Lettre d'information février 2021

Sommaire : *Enquête publique relative au Plan de Sauvegarde et de Mise en Valeur du Site Patrimonial Remarquable de Rochefort.*

Dans le cadre de l'enquête, l'ARCEF est intervenue pour proposer des remarques et formuler des demandes de modification du règlement proposé.

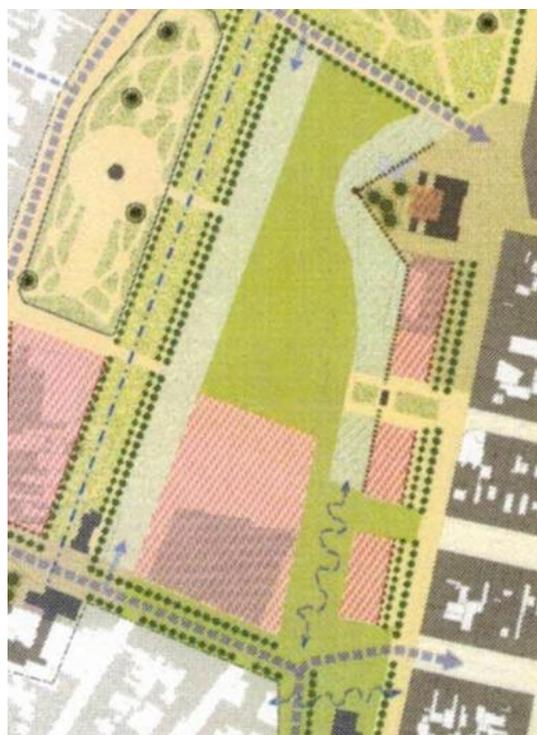
Par ailleurs l'esplanade Jean-Louis-Frot est une respiration qui ne demande qu'à être mieux mise en valeur, il ne faut à aucun prix la rendre constructible.

D'autre part il faut absolument déminéraliser le Cours Roy-Bry et le végétaliser tout en lui conservant son utilité de stockage de véhicules (qui pourraient à terme être enterrés sous un jardin). **Orientation n° 5**

Pour le Square Trivier, les deux espaces constructibles constitueraient également une hérésie, en détruisant un espace vert prisé par les flâneurs et les curistes et écraseraient un

- Nous demandons que la constructibilité prévue le long de la rue du Docteur Peletier soit retirée absolument du règlement définitif, sur l'Esplanade Jean-Louis Frot et sur le Square Trivier. Nous demandons que ces espaces soient protégés et deviennent parfaitement inconstructibles. A l'exception de constructions légères de type kiosque (journaux, glacier).

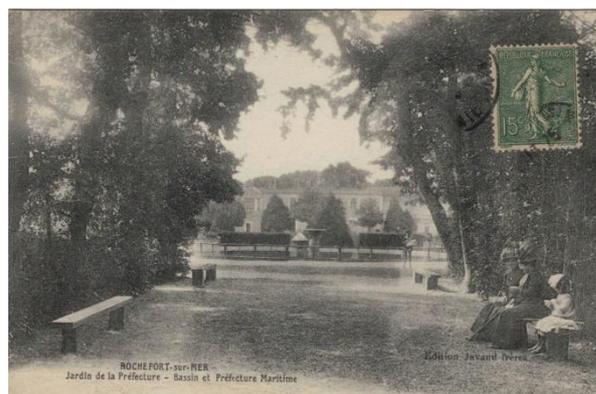
Au niveau historique l'allée centrale a été nommée "Allée du Roi de Rome" à la suite de la naissance et du baptême de Napoléon II en 1811. Un monument a été érigé à son extrémité en l'honneur du Roi de Rome (Une mention l'indique sur le plus gros pilier de la clôture, dans l'axe de l'allée)

Le vrai problème c'est la végétation qui doit être reprise en main pour retrouver les alignements et les ombrages qui faisaient le charme de ce jardin.

- Nous demandons que le dessin historique de ce jardin soit scrupuleusement respecté et protégé.
- Nous demandons que l'ensemble des plantations du jardin soient requalifiées conformément à son histoire et à son rôle de "jardin public majeur de Rochefort".
- Nous demandons, comme pour les trois squares des glacis, que ce jardin fasse l'objet d'une protection totale équivalente à un EBC (Espace Boisé Classé au titre de l'article L113-1 du Code de l'urbanisme)

- **Le scandale des poubelles enterrées sur la place Colbert**

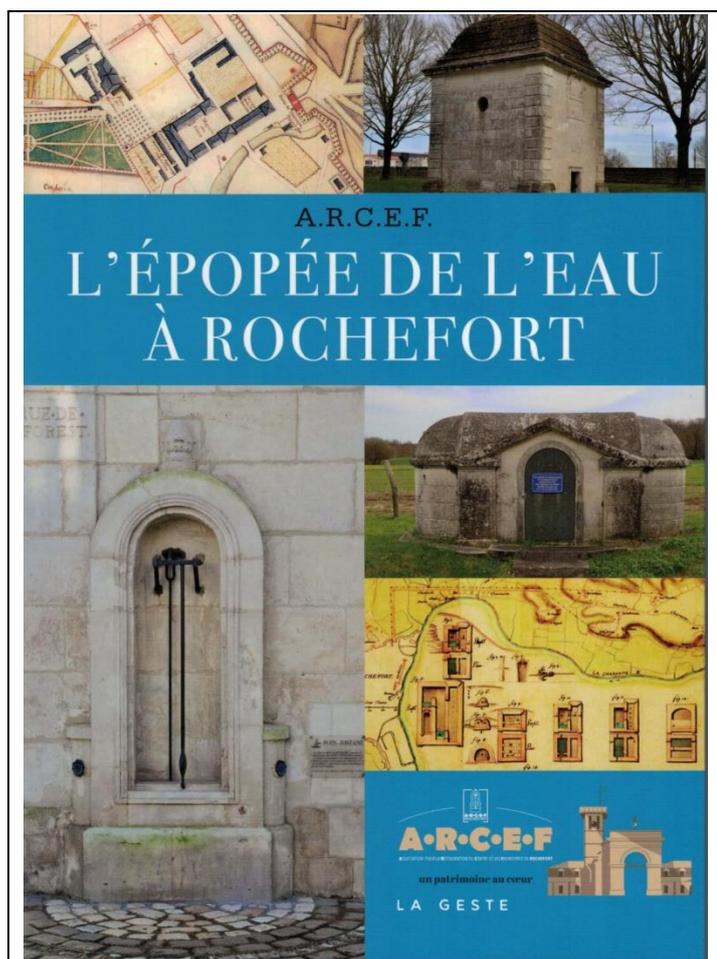
Le moins que l'on puisse dire est que l'installation de conteneurs d'ordures ménagères et de verre enterrés au cœur de l'hypercentre du Site Patrimonial Remarquable sur la place emblématique de la Ville est une erreur à laquelle il doit être remédié rapidement. En effet cet emplacement est totalement inapproprié par les nuisances qu'il génère, que ce soit le bruit des bouteilles versées à toute heure dans les conteneurs à verre, ou les odeurs nauséabondes émanant des déchets ménagers, en particulier en été, contre les terrasses des cafés et des restaurants, devant les façades des commerces de la Place, sans compter régulièrement les amoncellements de sacs poubelles, d'ordures diverses et de verres cassés autour des conteneurs.

- **Non ! Cet emplacement n'est pas conforme à une garantie d'insertion dans le paysage urbain de la Place Centrale de la Ville.**

Curieusement **l'OAP 7 Place Colbert** dont l'objectif est de "*traiter cet espace comme la place emblématique de Rochefort*" n'y fait aucune allusion. Mais la présence même de ces conteneurs enterrés est une insulte aux objectifs de valorisation de cette place, prônés dans cette OAP.

- Nous demandons que l'ensemble des conteneurs enterrés de la Place Colbert soit déplacé le long de la rue du Docteur Peletier, à l'ombre, devant le central téléphonique par exemple. Ainsi il complétera avantageusement à l'Ouest, l'installation de l'Est existante le long de la rue Toufaire, contre le square de la Galissonnière, à proximité du Palais des Congrès, qui elle, est parfaitement positionnée.
